改善箇所説明図

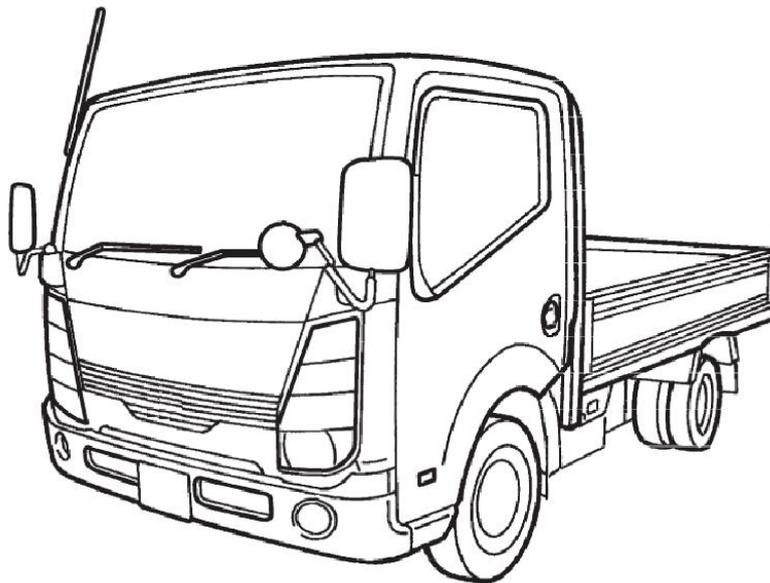
基準不適合発生箇所

車両製作工場の完成検査において、完成検査工程における合否判定が不明確な可能性があるため、道路運送車両の保安基準に関する検査が適切に行われていなかった。

改善の内容

全車両、指定整備工場において点検および自動車検査員による確認を行う。道路運送車両の保安基準に関する不具合が認められた場合は是正する。

識別：銀色のシールをモデルナンバープレートの右横に貼り付ける。
